Gnr./Bnr. Tiltakshaver
 Skanska
 Prosjektnavn
 Knarvik barneskule

Tegningsnavn
 Plan 2

Rev. A20-A-PL-2-102

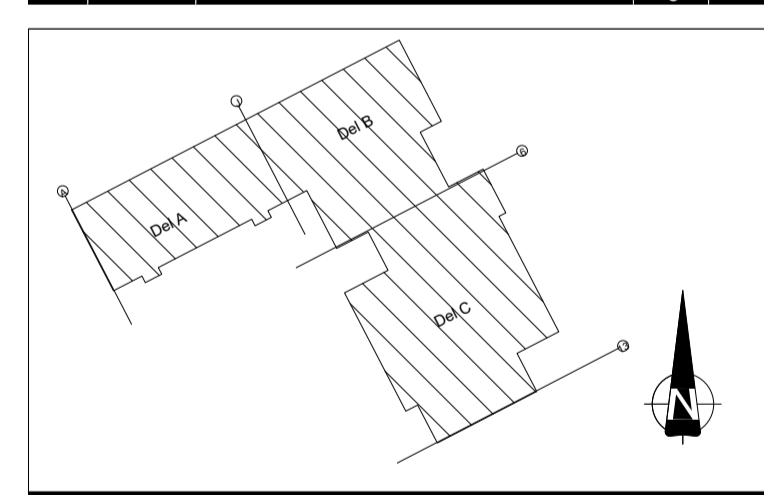
Revidert til 31.10.2016:
 - Bibliotek, auditorium og meterom ansatte flyttet 600mm til venstre, for tilpassing til bølresystem. Gir mer areal i lærerarbeidsplasser.
 - Trapp ved akse H utvidet fra 1200 til 1800 i trappeløp.
 - Trapp ved akse C utvidet fra 1200 til 1600 i trappeløp.
 - Nye romfunksjoner i trinnareal plan 2: heis.
 - Elevtoaletter i trinnareal tegnet inn.
 - Grupperomsdører endret: ett tilgj. kun fra trinnareal og ett tilgj. kun fra fellesareal.
 - Trinnareal redusert tilsammen 15 m² i plan 2 grunnet bredere trapper. I konkurransen var det 16 m² trinnareal for mye. Fordeling per trinn er noe ulik.
 - Trinnlager øket til areal i romprogram.

Revidert til 09.11.2016:
 - Omtegning av heis/trapp, vestibyle plan 1 og administrasjon mm i plan 2, som foreslått 31.10.2016, lagt inn i tegning.
 - Lærerarbeidsplasser omtegnet etter innspill fra rektor datert 19.10.2016, med ønske om 7 rom. Lesning fortsetter godkjenning fra arbeidstilsynet.
 - Elevgarderober medlet.
 - Trapp ved akse C utvidet fra 1600 til 1800 i trappeløp.
 - Trinnareal redusert med 5 m² i plan 2 grunnet bredere trapp i akse C.
 - Trinnareal redusert med 8 m² i plan 2 grunnet nisjer med garderober inni veggene til trinnarealene.
 - Tilsammen er det nå 12 m² for lite trinnareal.

Revidert til 24.11.2016:
 - Hall utvidet med 14 stier for egenorganisert aktivitet + kampsport+ klattrek. Ifm dette er garderober, tribuner, trimsal, styrkerom, teknisk rom og lagerom også omtegnet.

Revidert til 01.12.2016:
 - Justeringer i idrettsareal iht brukemøter med idrett. Sosial seie i plan 1 ønsket. Bulldrom i plan 2 utgår. Tak etablert ute, mot vest.
 - 2 grupperom flyttet til trapperom i trinnareal plan 2, for å øke 2 stk klasserom ved akse D, til 45 m².
 - Avfallstasjon etablert ved trinnareal. Elevgarderober justert.

Revidert til 16.12.2016:
 - Skyerom redusert i størrelse, yttervegger i område for utvidet hall flyttet inn. Endret fra en til sjakter i trinnareal.

Revidert til 05.01.2017:
 - El-skap lagt inn i tegning.
 - Trimsal og kampsport byttet plass, men endelig avgjørelse tas i workshop 09.01.2017.
 - Møblering spesialrom laget som forslag til brukemøter, iht motatte brukerinnsnitt.
 - Alle toaletter og dusjer tegnet inn.
 - Forslag digitale tavler tegnet inn.

Revidert til 12.01.2017:
 - Oliv justeringer avtalt i workshop 9/1: kampsport/trinrom besluttet, 1 trapp til lek rom tegnet inn.
 - romnummering

Revidert til 20.01.2017:
 - Dører og innvendige vindu justert iht sømøter, lager hall flyttet for tilpassing til søyler.
